島根原子力発電所第2号機 審査資料	
資料番号	NS2-他-067改11
提出年月日	2023年1月12日

島根原子力発電所第2号機

工事計画認可申請（補正）に係る論点整理について

2023年1月
中国電力株式会社

図4 改良地盤の配置図

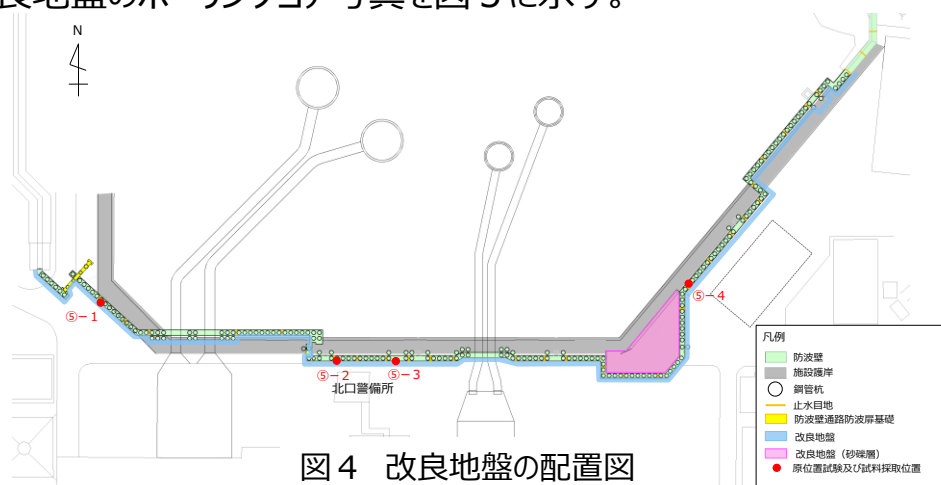
No.	詳細設計申送り事項	分類	回答	回答頁
1	埋戻土部の鋼管杭間のグラウト材を耐震・耐津波設計上、役割に期待しない方針としたことから、防波壁（多重鋼管杭式擁壁）の背後に設置する改良地盤について、その施工範囲及び仕様を説明すること。	B	防波壁（多重鋼管杭式擁壁）全線においてその背後に、高圧噴射攪拌工法により改良地盤を設置することとし、その解析用物性値については、原位置試験及び室内試験結果を踏まえ設定した。 また、地震時において、改良地盤に難透水性の保持に影響する流入経路は形成されないことを確認した。	P.6,7
2	岩盤根入れ部の鋼管杭間に注入するセメントミルクについて、その評価方針を説明すること。	B	鋼管杭と岩盤の間の空隙を間詰めしているセメントミルクについて、すべての鋼管杭（191本）に対して一軸圧縮試験を実施し、支持岩盤（C _H 級及びC _M 級）の強度9.8N/mm ² を上回る強度を有することを確認していることから、セメントミルクを岩盤として耐震及び耐津波評価を実施する方針とする。	P.8

- 図4のとおり防波壁（多重鋼管杭式擁壁）全線においてその背後に、高圧噴射攪拌工法により改良地盤を設置する。
- 図4に示す原位置試験及び試料採取位置において、表1に示す原位置試験及び室内試験を実施し、改良地盤の解析用物性値を設定する。
- 改良地盤のボーリングコア写真を図5に示す。

図2 被覆コンクリート壁のねじれの概念図

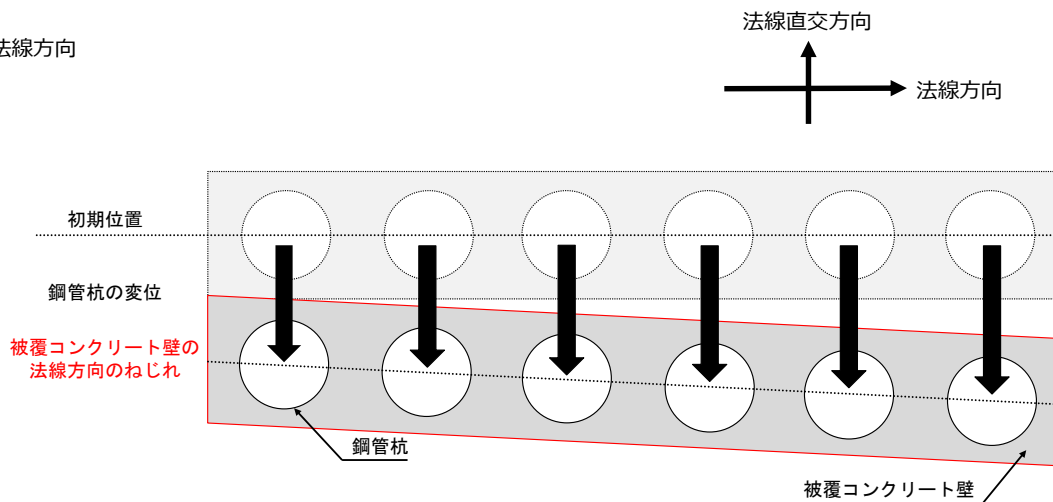
No.	詳細設計申送り事項	分類	回答	回答頁
1	防波壁（多重鋼管杭式擁壁）の被覆コンクリート壁について、3次元静的FEM解析を実施し、その詳細設計の結果を説明すること。	B	防波壁（多重鋼管杭式擁壁）の被覆コンクリート壁について、鋼管杭の挙動の差異により生じる、法線方向のねじれに伴い被覆コンクリートに発生する応力に対して健全性を確認するため、2次元動的FEM解析において鋼管杭の変位が最も大きくなる地震動及び照査時刻を選定し、3次元静的FEM解析を実施した結果、被覆コンクリート壁は許容限界以下であることを確認した。	P.14~17

- 防波壁（多重鋼管杭式擁壁）の被覆コンクリートの健全性評価について、詳細設計段階における検討内容は以下のとおり。
 - 図1に示すとおり、防波壁（多重鋼管杭式擁壁）は、防波壁の延長方向（法線方向）に鋼管杭を複数設置しており、鋼管杭を巻き込むように被覆コンクリート壁を設置している。
 - 防波壁（多重鋼管杭式擁壁）は線状構造物であることから、弱軸方向断面である法線直交方向の断面を耐震評価断面として、2次元動的FEM解析を用いて、鋼管杭に耐震性を有することを確認する。
 - 詳細設計段階において、被覆コンクリート壁は、図2に示すような鋼管杭の挙動の差異により生じる、法線方向のねじれに伴い被覆コンクリートに発生する応力に対して健全性を確認するため、3次元静的FEM解析を実施し、その健全性を確認する。

図5 付着強度試験実施位置図

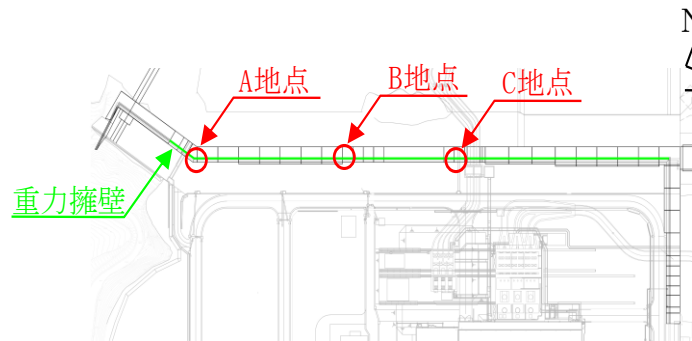
No.	詳細設計申送り事項	分類	回答	回答頁
1	防波壁（波返重力擁壁）の壁体構造について、既設と新設コンクリートを一体化として評価できる根拠及び設計・施工上の配慮事項を説明すること。	B	<p>防波壁（波返重力擁壁）の壁体構造について、以下の観点から、既設と新設コンクリートを一体として挙動することを確認した。</p> <p>① 既設部分と新設部分との付着強度の確認 既設部分と新設部分の付着を向上させるために既設部分のコンクリート表面の目荒らし処理を行い、付着強度試験は、すべての試験において付着強度が1.5N/mm²以上であることを確認した。</p> <p>② 鉄筋の引抜における破壊形態の確認 新設部分の主筋の定着部分は、基部コンクリートの隅角部に近接していることから、実構造物スケールの実験体による鉄筋の引張試験を行った結果、鉄筋定着部の破壊形態は鉄筋の降伏であり、隅角部の影響はなく、主筋は基部コンクリートに十分定着していることを確認した。</p> <p>③ 境界部に起因した部材の破壊及び境界部の破壊状況の確認 断面内に新旧コンクリートの境界部を有する鉄筋コンクリート部材においては、境界部の破壊、それに伴う鉄筋コンクリート部材の破壊進展が懸念されることを踏まえ、材料非線形解析を実施した結果、地震時及び津波時において、コンクリート及び境界部が破壊していないことから、既設部分と新設部分は一体として挙動していることを確認した。また、プッシュオーバー解析において、コンクリート及び境界部においても局所的なせん断破壊が生じるものの、水平方向に貫通するような破壊が生じていないことを確認した。</p>	P.21～25

- 防波壁（波返重力擁壁）の施工におけるコンクリートの付着力は、既設部分と新設部分の付着を向上させるために既設部分のコンクリート表面に目荒らし処理を行った。
- 目荒らし処理後は、付着力を確認するため、図3及び図4に示す付着強度試験を行った。
- 付着強度試験は、目荒らし処理完了範囲の擁壁面3箇所（図5）にモルタルを打設して供試体を作成した。1箇所につき5供試体を作成し、建研式引張試験器を用いて引っ張ることで付着強度を確認し、表1に示すとおりすべての試験において付着強度が $1.5\text{N}/\text{mm}^2$ 以上*であることを確認した。

解析手法の選定フロー

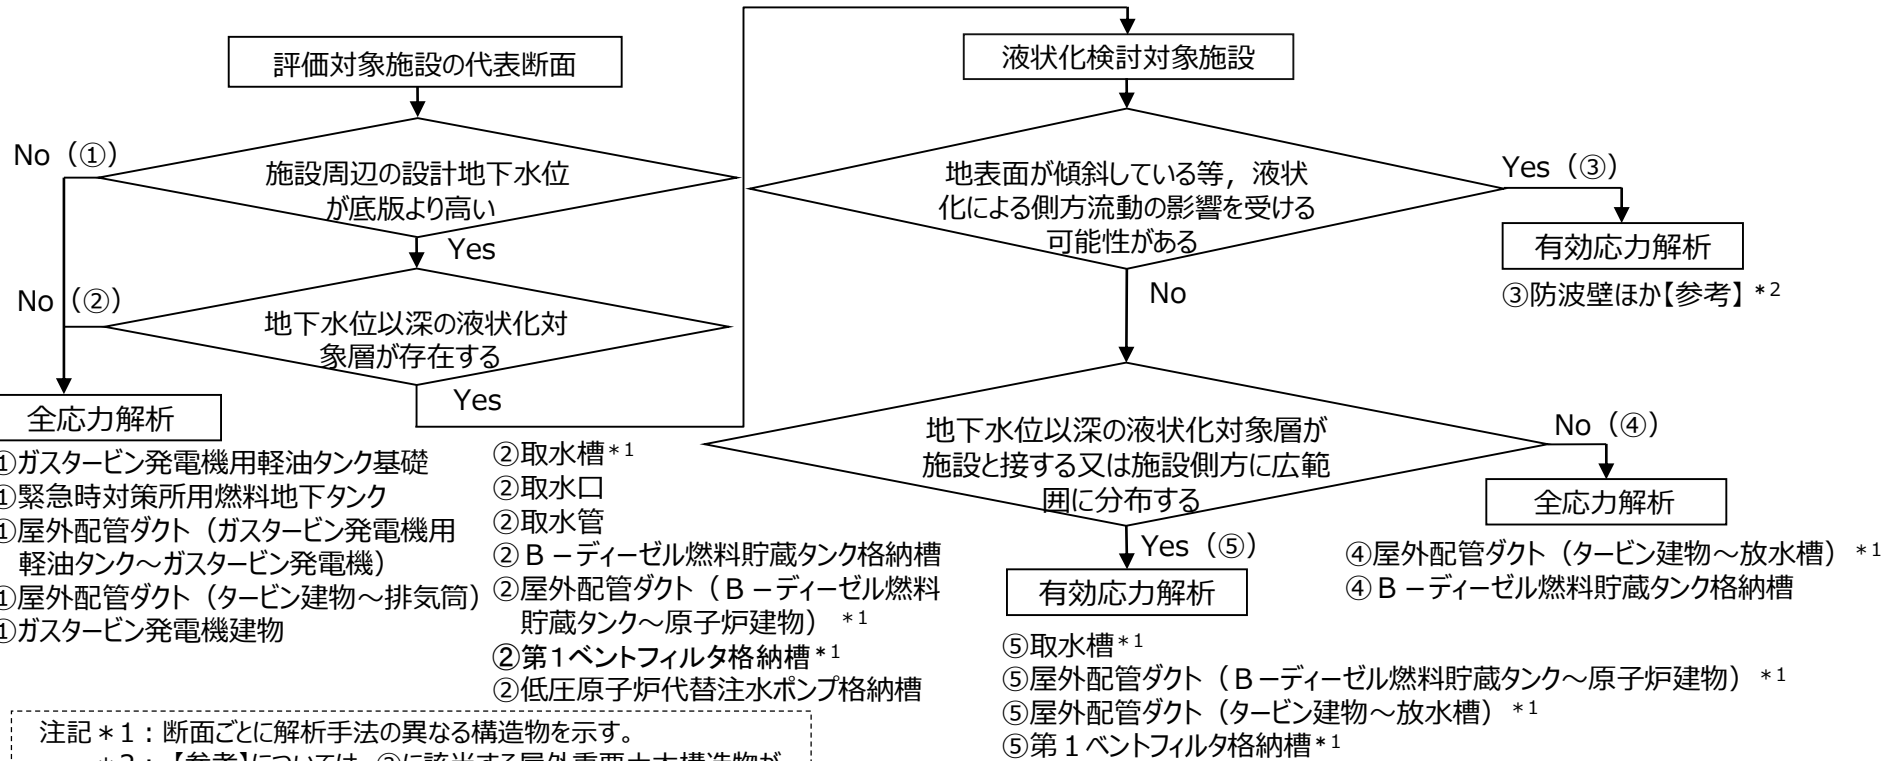
No.	詳細設計申送り事項	分類	回答	回答頁
1	設置変更許可において示した液状化対象施設の選定の考え方を踏まえ、工事計画認可では設定した地下水位に基づく液状化検討対象施設の選定結果について説明すること。 (第329回ヒアリング (2020年6月2日))	B	設工認段階における設計地下水位の設定結果に基づき、液状化検討対象施設の選定及び選定結果に応じた解析手法について説明する。	P.37,38

- 施設周辺の地下水位が十分に低い場合又は地下水位以深に液状化対象層が存在しない場合は、全応力解析により耐震評価を実施する。
- 地盤の液状化による側方流動の影響を受ける場合もしくは地下水位以深の液状化対象層が施設と接する又は施設側方に広く分布する場合は、有効応力解析を選定する。なお、液状化しない場合についても想定し、全応力解析により確認する。
- 地下水位以深の液状化対象層と施設の間で離隔があり、かつ液状化対象層が局所的に分布する場合は、全応力解析により耐震評価を実施する。なお、液状化の影響が構造物に及んでいないことを有効応力解析により確認する。
